PARECER DA COMISSÃO DE AVALIAÇÃO

“Mina da Lagoa Salgada”

(AIA 3778)

maio 2025

Figura 20 - Rede hidrográfica e captações de água nos corredores de acesso ao Projeto.
Fonte: Desenho 9_2_PD_InventarioCapt_LGS_EIA_R00_20240529, Volume III do RS do EIA

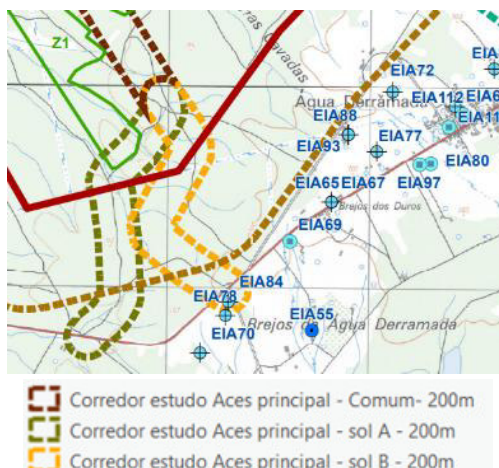
Verifica-se que ambas as alternativas intersejam diversas linhas de água de cabeceira, contudo, a solução A/Alternativa 1, mais à esquerda (com linha verde), encontra-se mais afastada das captações subterrâneas de abastecimento público de Mil Brejos de Batão e de Água Derramada, pelo que será uma alternativa preferencial em matéria de recursos hídricos (Figura 20).

Deverá ser solicitado ao Proponente que indique as coordenadas das travessias de linhas/cursos de água pelos acessos, mediante a apresentação de ficheiro em formato *shapefile* com a sua localização, bem como a apresentação dos respetivos planos de recuperação biofísica das galerias ripícolas.

Figura 24 – Proposta de Localização da barreira acústica absorvente com 7m de altura, a instalar na rampa de acesso às instalações mineiras. Fonte: RS do EIA, 2024

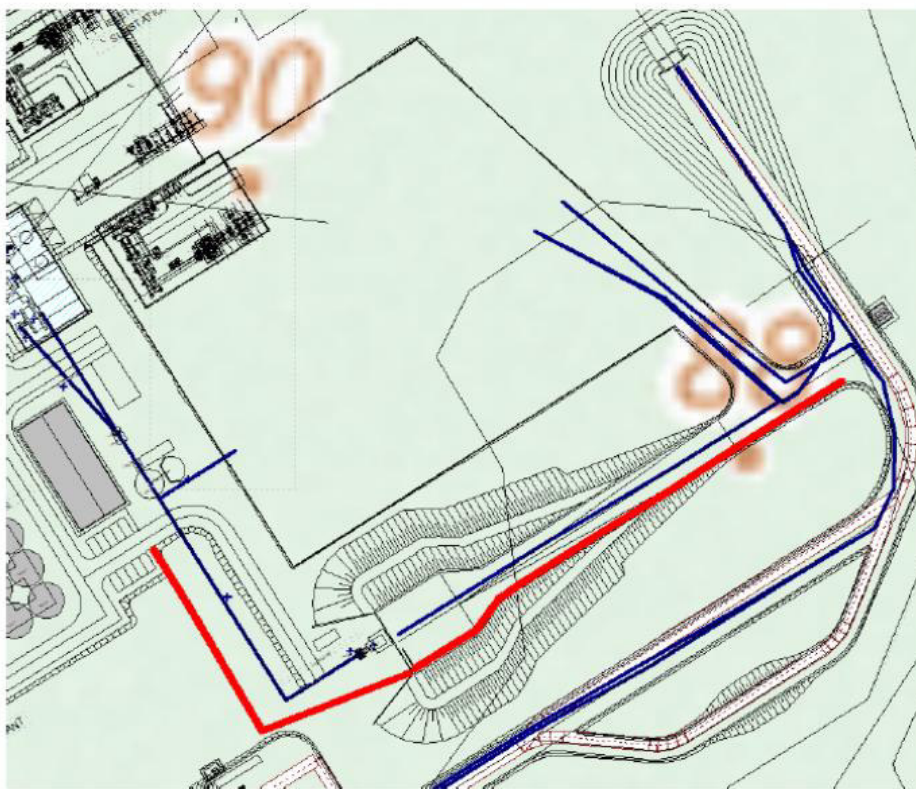
- a colocação de uma barreira acústica absorvente na rampa de acesso ao triturador, com uma extensão de 245 m e uma altura constante de 7 m. O proponente apresenta uma proposta de localização desta barreira (ilustrada a vermelho na Figura 8.3 do RS do EIA e aqui reproduzida na Figura 24) que, em fase posterior, terá de ser compatibilizada com o *layout* final desta instalação e com condicionantes associadas aos demais fatores ambientais.

- a alteração da orientação do Ventilador Sul com uma rotação de 180 graus do equipamento, com elevado ganho em termos de redução sonora, uma vez que se trata de uma fonte com uma forte componente direcional.

Deverão ser acrescentadas as seguintes MM: <i>ACU 15 Proceder à implementação das medidas de minimização preconizadas (barreira acústica absorvente com 7m de altura, em toda a extensão do acesso à lavaria e reorientação do ventilador de exaustão) antes da entrada em exploração</i>	X			
<i>ACU 16 Proceder à implementação do Plano de Monitorização para verificação da eficácia das medidas de minimização implementadas e dos equipamentos instalados.</i>	X	X	X	
Fase de exploração				
Implementar as medidas indicadas pelo proponente

Figura 33 – Layout do projeto e Herdade da Lagoa Salgada. Fonte: Master Plan REDCORP (resposta a CP)

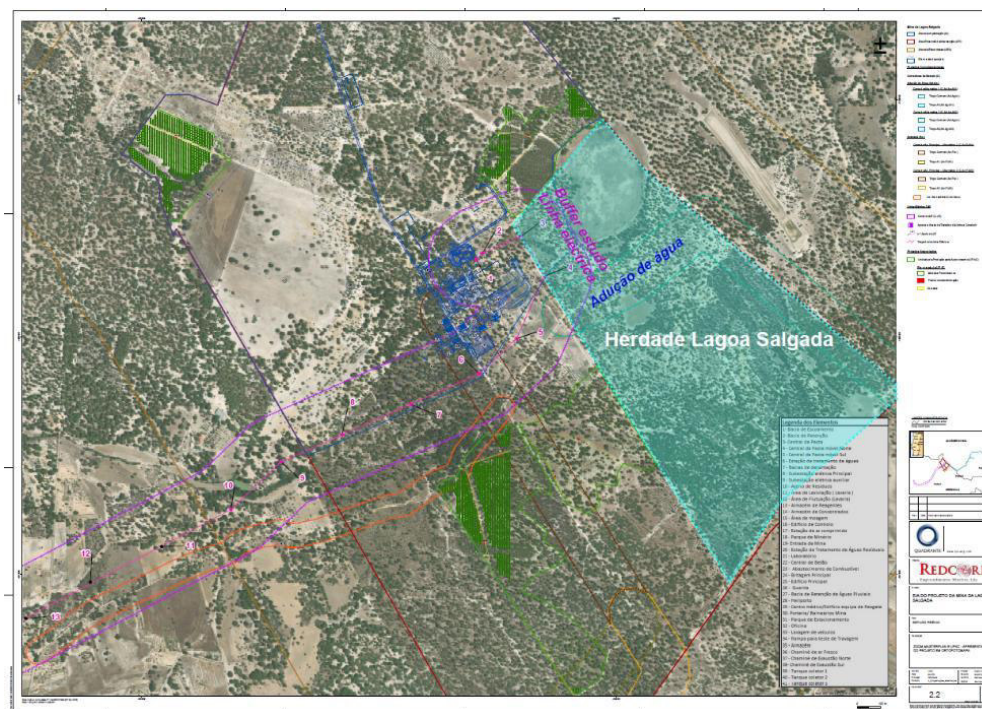
Relativamente à ocupação da Herdade da Lagoa Salgada, e contrariamente ao que afirma o reclamante, nenhum elemento do projeto irá ocupar qualquer área desta propriedade, tal como se pode verificar pela consulta do mapa do Master Plan (layout) e das UPACs que se encontram no respetivo EIA do projeto e do qual junto se anexa cópia.

De facto, pela consulta deste mapa, podemos constatar que nenhum elemento do projeto ocupa, no todo ou em parte, qualquer área da Herdade da Lagoa Salgada. O que se verifica no respetivo EIA do projeto, apenas e só, é que:

Figura 34 - Traçado alternativo para a linha elétrica a vermelho. Fonte: Consulta Publica

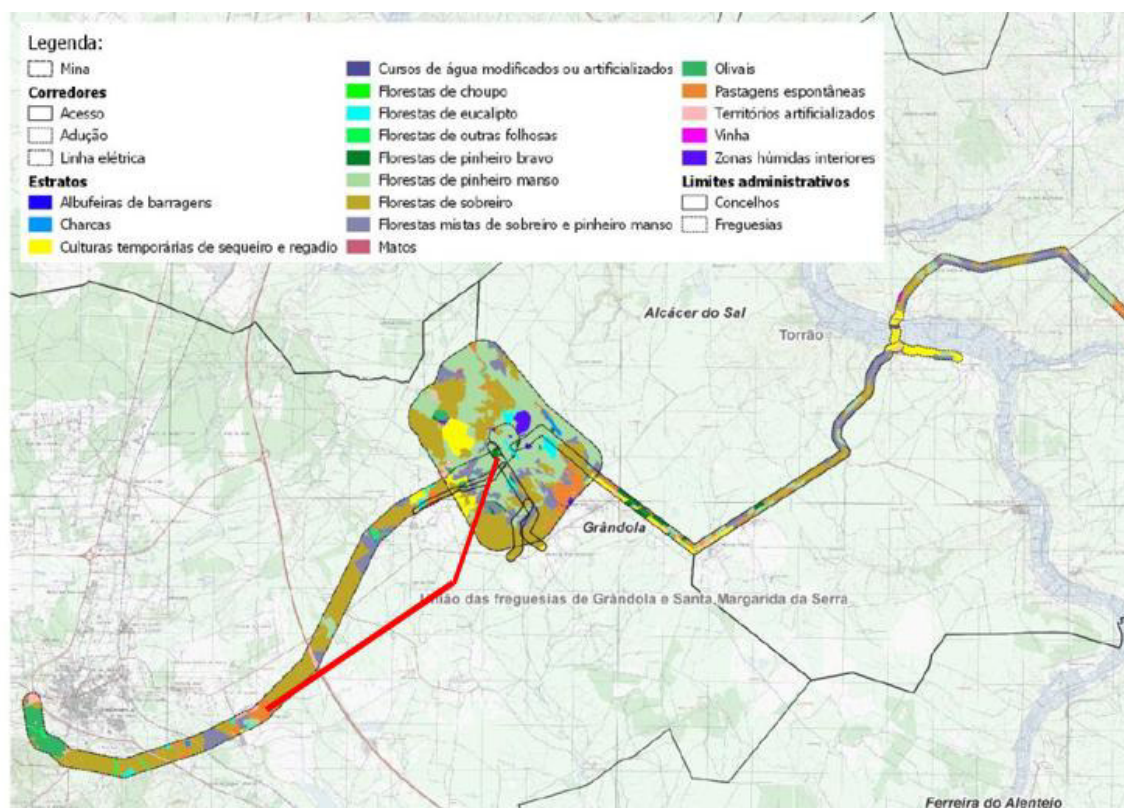
Foi, também, apresentada uma proposta de alteração de traçado da linha Mina/Subestação da Arregota, fundamentando-se a mesma, no facto de afetar um menor número de *Quercus*. Esta alteração ocorrerá dentro da mesma propriedade.

Sobre esta modificação do projeto, verifica-se que a mesma fica fora, bastante distante, do corredor da linha elétrica proposta e avaliada em sede do procedimento de AIA.
